# COMUNE DI BARLETTA

## Perizia di Variante 2

COD. PRATICA	SCALA	DESCRIZIONE TAVOLA	TAVOLA	
2023-0003-SP2		Relazione tecnica intervento statico	<b>RT0</b> var1	
<p>RUP: Arch. Mario Pagnello</p> <p>DIREZIONE LAVORI: Arch. Michele Sgobba</p>				
REV.	DATA	REDATTO	VERIFICATO	APPROVATO
00	luglio 2024			arch. Michele Sgobba

**Relazione tecnica illustrativa dell'intervento oggetto di deposito ex art. 65 e 94-bis del DPR 380/01, protocollo del 08/03/23 prot.n. 6322, pratica n. 3009/ATT del registro attestazioni.**

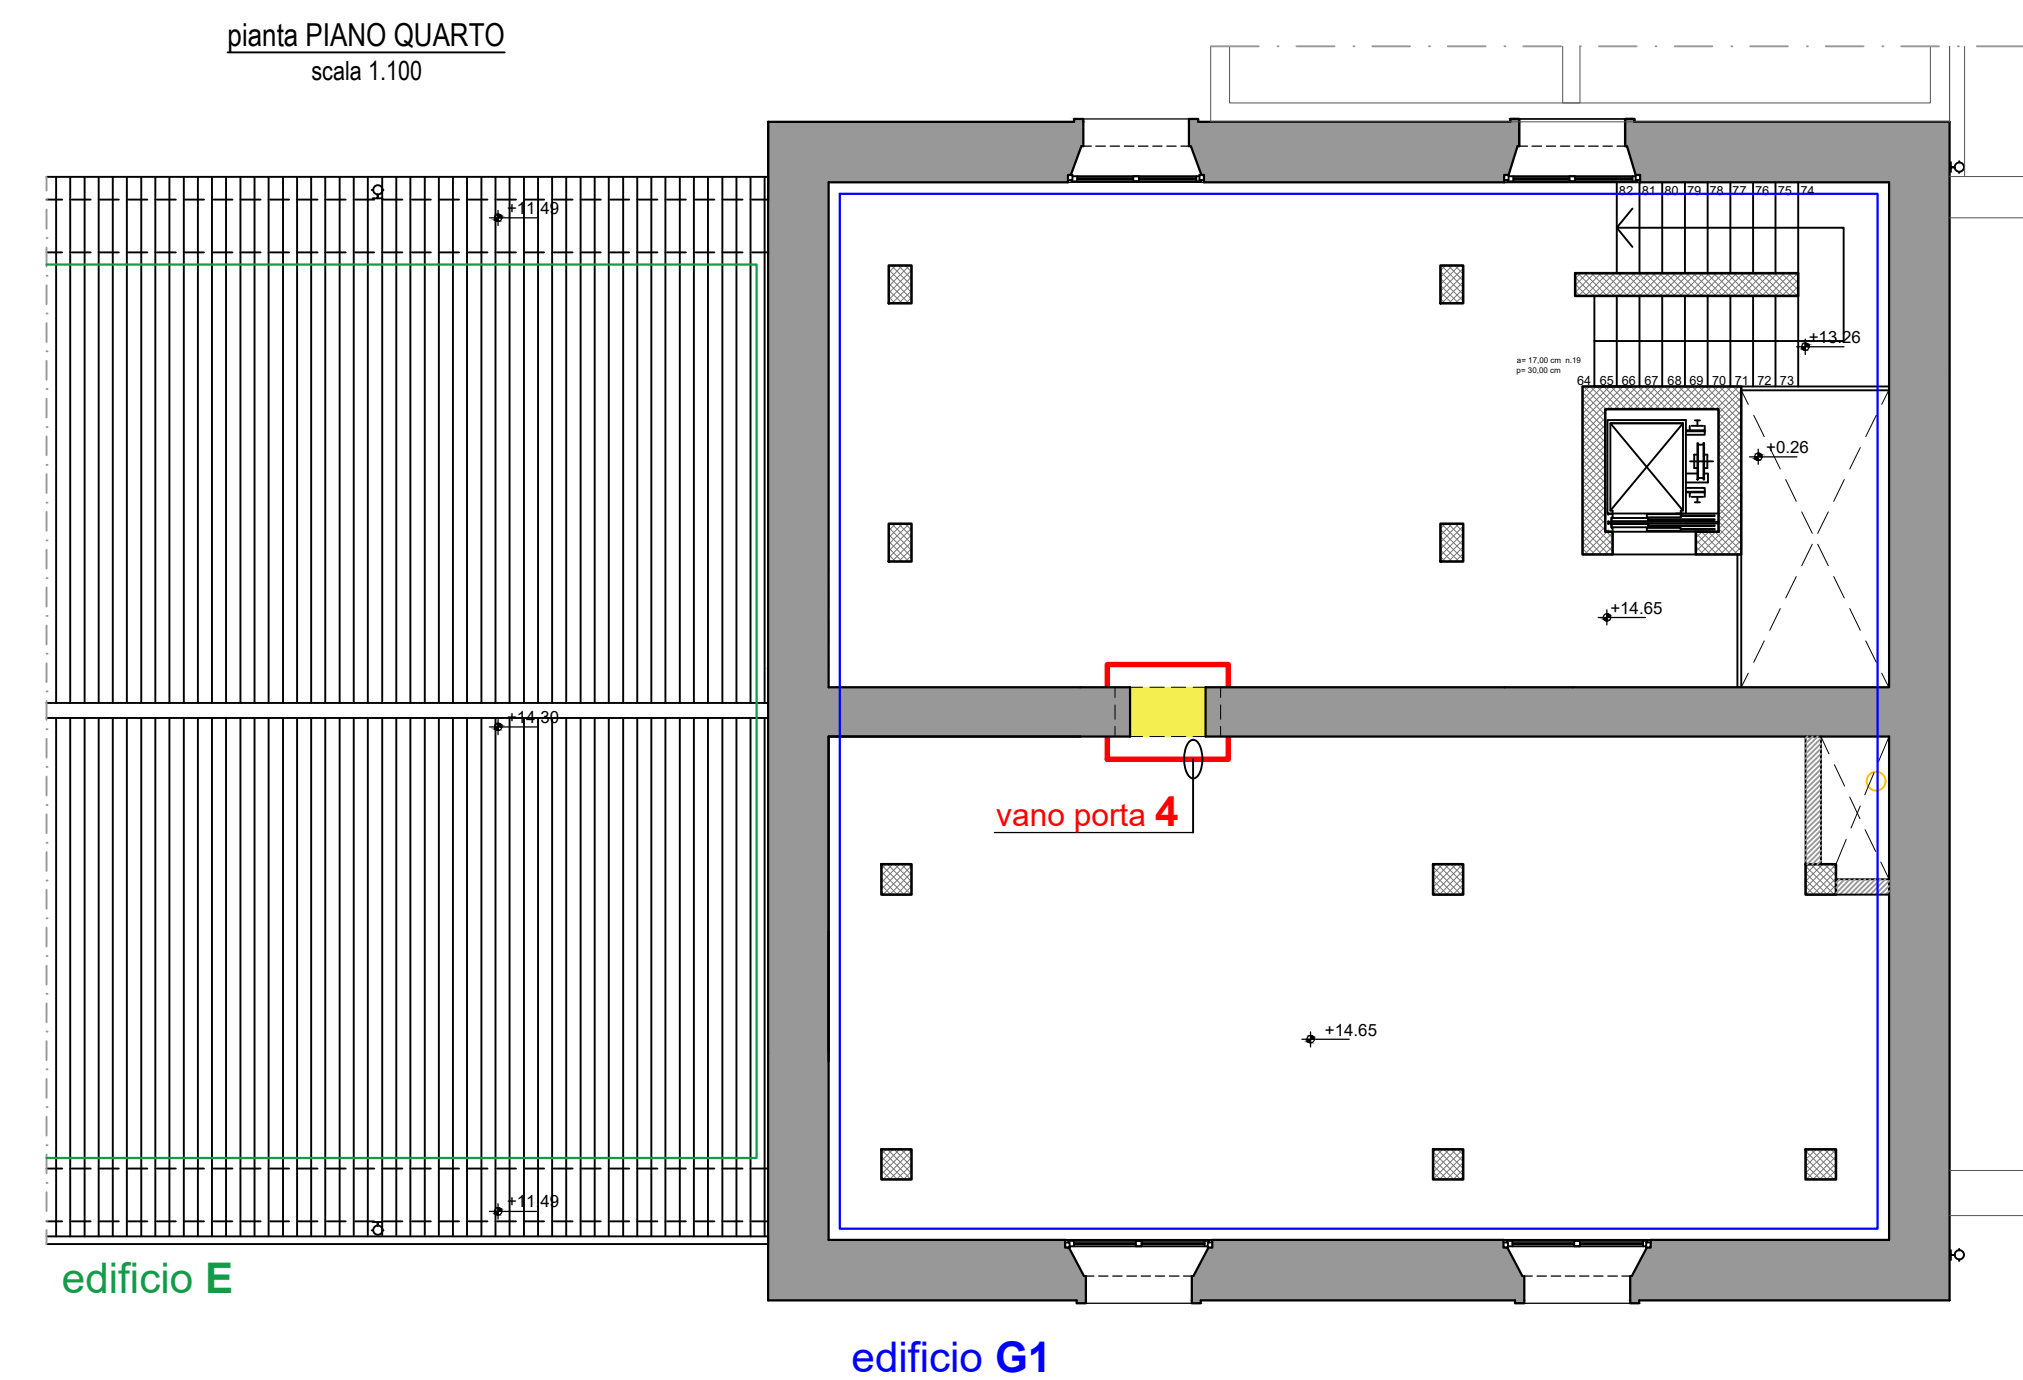
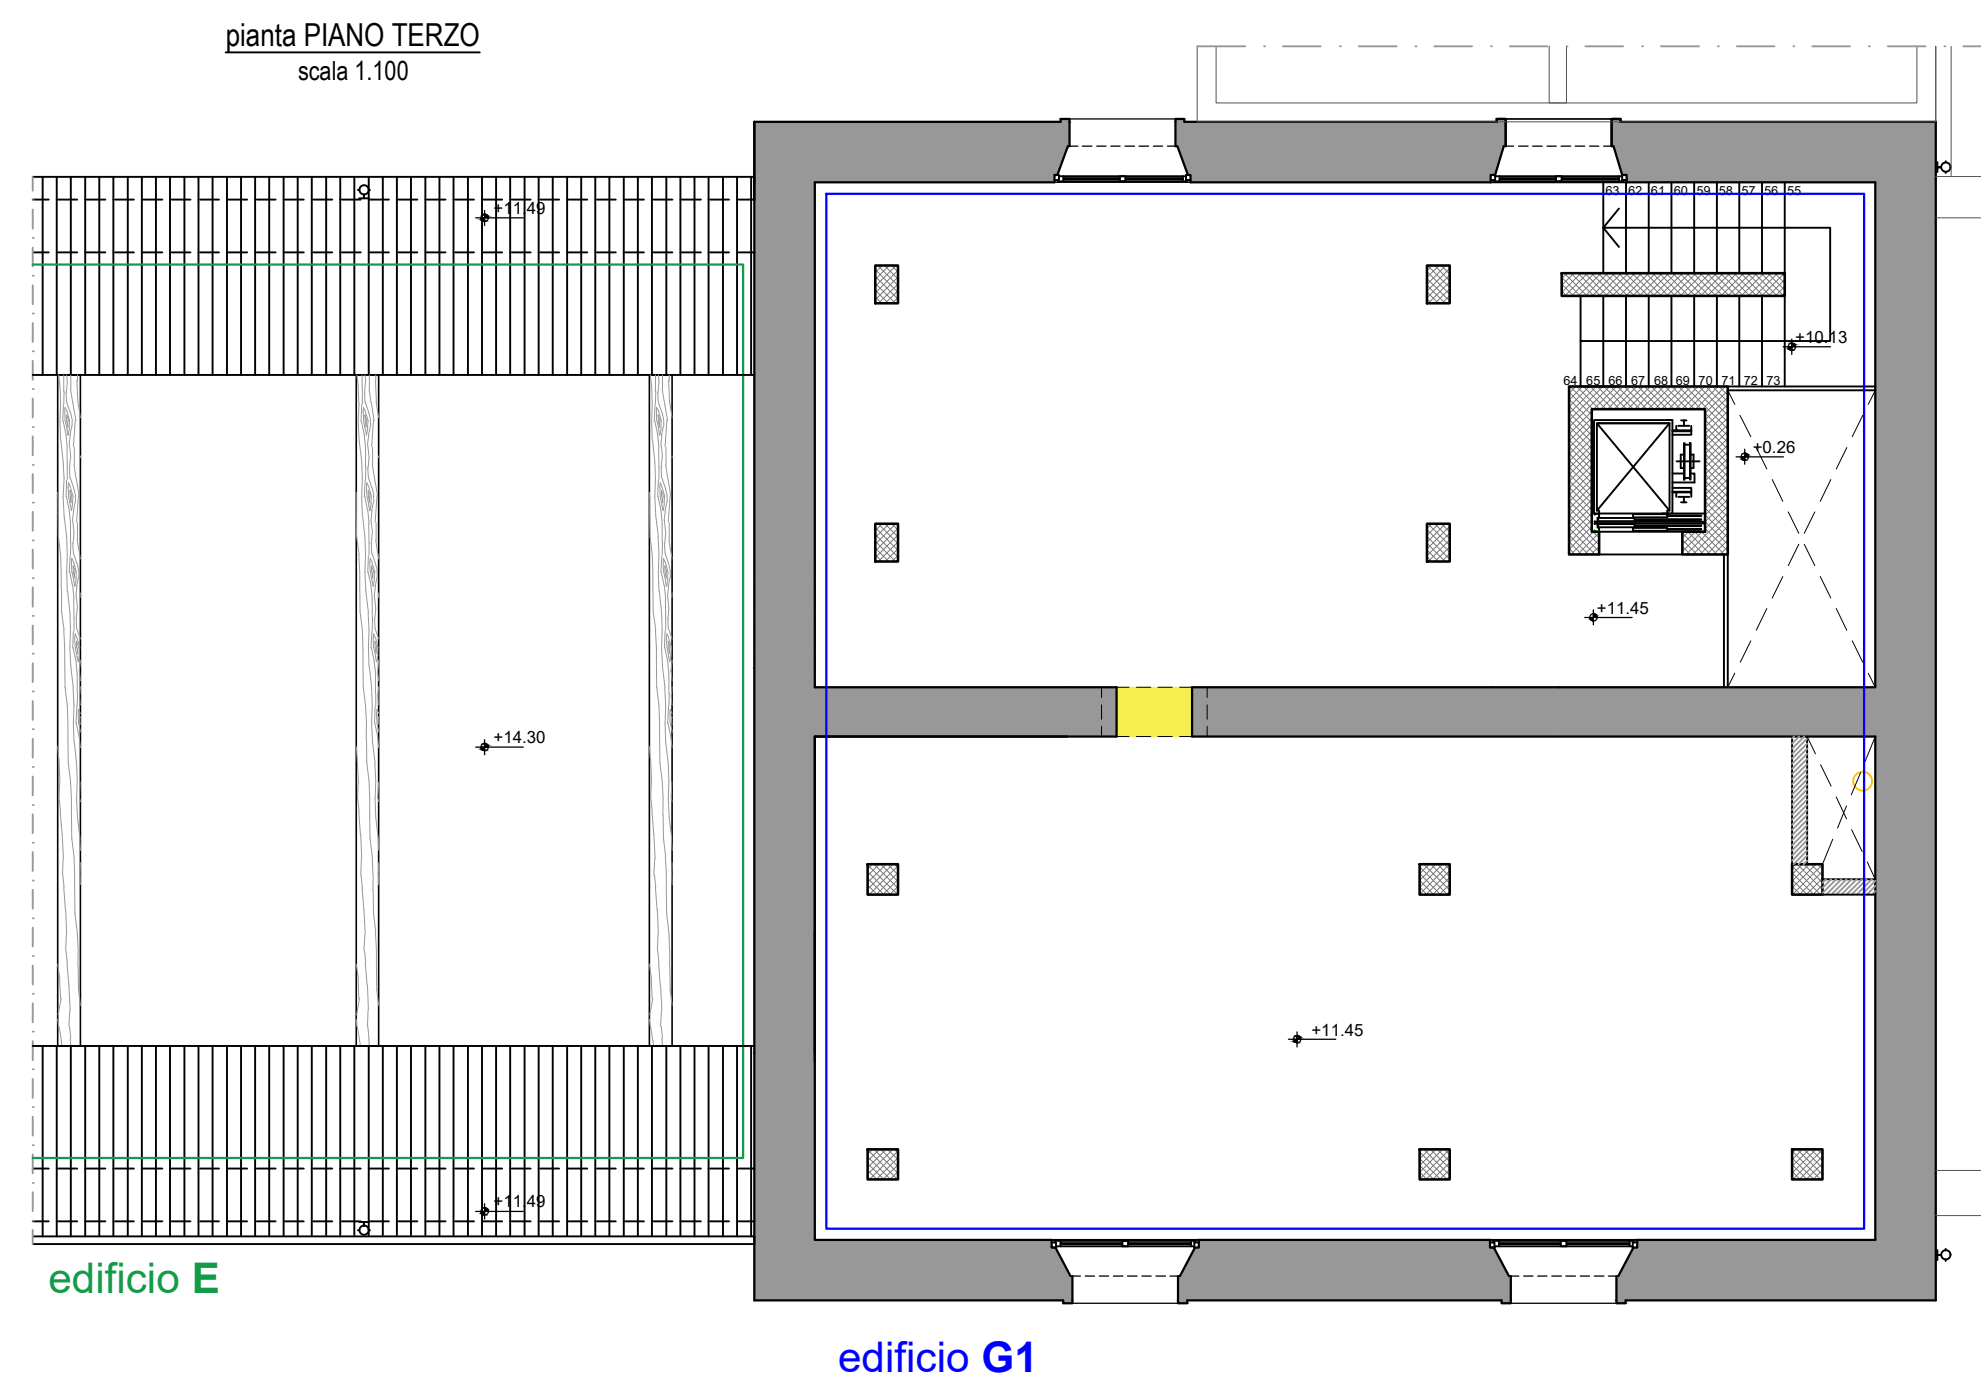
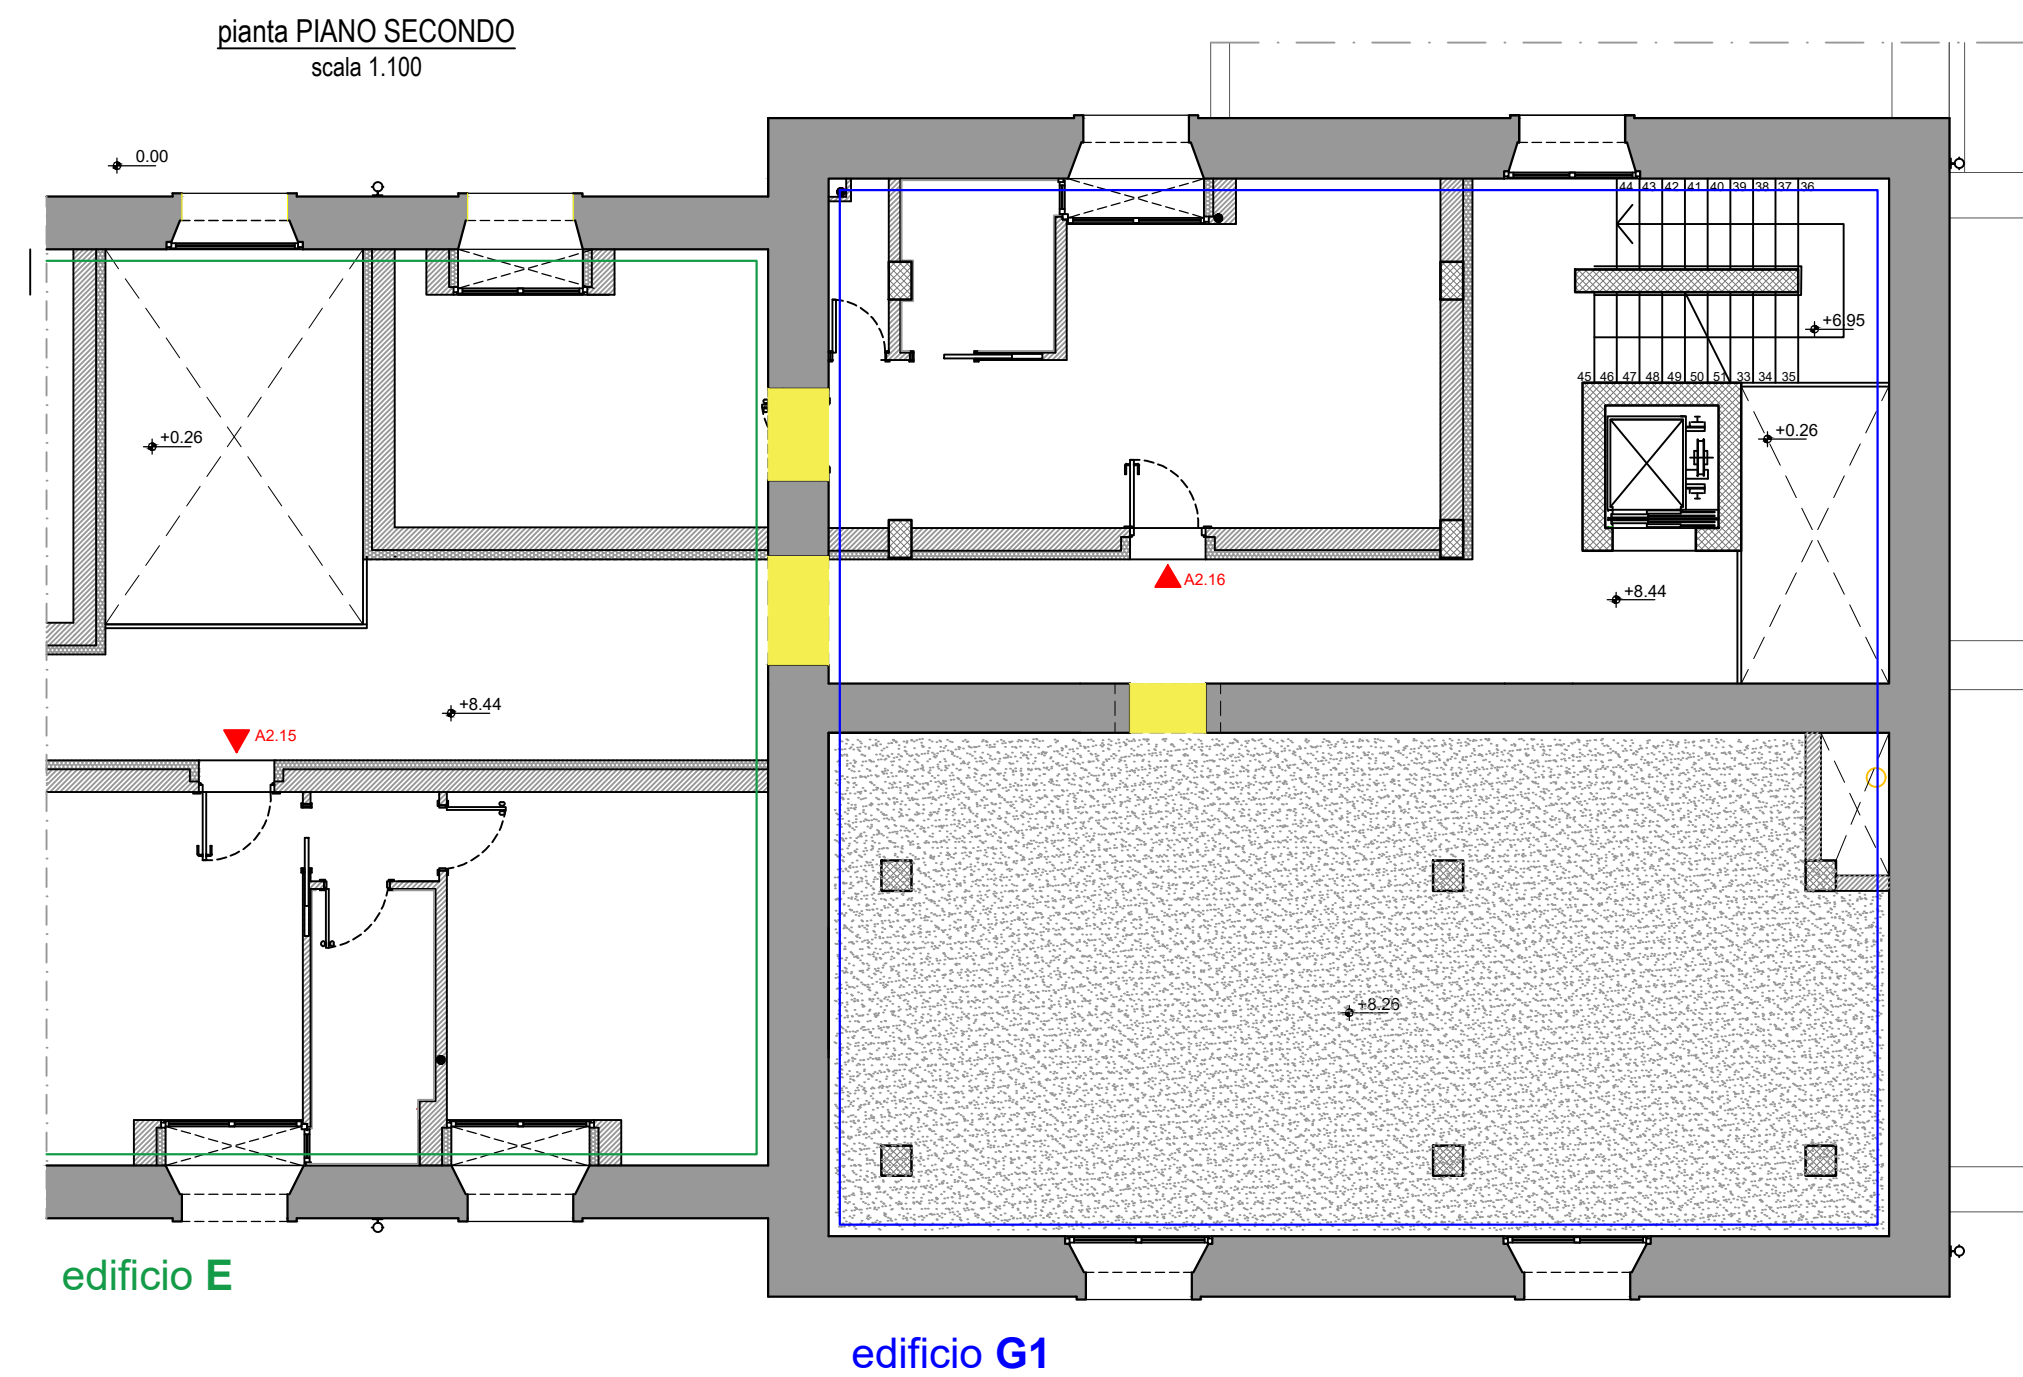
Per alcune di queste aperture si rende necessaria la realizzazione di una cerchiatura in calcestruzzo armato, in aggiunta alla costruzione del solo architrave così come previsto dal progetto esecutivo, al fine di ripristinare la continuità di alcuni cordoli in calcestruzzo armato che interferiscono con il taglio da eseguire sul pannello murario (cordoli in continuità con l'architrave delle finestre).

La cerchiatura in calcestruzzo armato interessa n. 4 aperture:

- ✓ VANO PORTA 1 – larghezza 120 cm, altezza 230 cm, ubicato a piano primo dell'edificio G1 (di collegamento tra gli ambienti interni dell'alloggio A.1.8);
- ✓ VANO PORTA 2 – larghezza 140 cm, altezza 230 cm, ubicato a piano primo dell'edificio G1 (di collegamento per il corridoio);
- ✓ VANO PORTA 3 – larghezza 100 cm, altezza 230 cm, ubicato a piano primo dell'edificio G1 (di collegamento tra corridoio e ambienti al rustico);
- ✓ VANO PORTA 4 – larghezza 100 cm, altezza 230 cm, ubicato a piano quarto dell'edificio G1 (di collegamento tra corridoio e ambienti al rustico).

Il pannello murario è gravato esclusivamente dal peso proprio per i vani porta 1 e 2.

Il pannello murario è gravato dal peso proprio, dal peso permanente e accidentale del solaio di copertura per i vani porta 3 e 4.

L'intervento strutturale di cerchiatura prevede la realizzazione di un anello in calcestruzzo su tutto il perimetro del vano porta, con spessore e armatura sufficiente a ripristinare la rigidità del pannello murario portante (la rigidità della struttura muraria non subisce modifiche superiori al 15% tra stato ante e post intervento) e aumentare la resistenza del sistema strutturale.

- VANO PORTA da progetto esecutivo, con solo architrave
- VANO PORTA da progetto variante, con cerchiatura
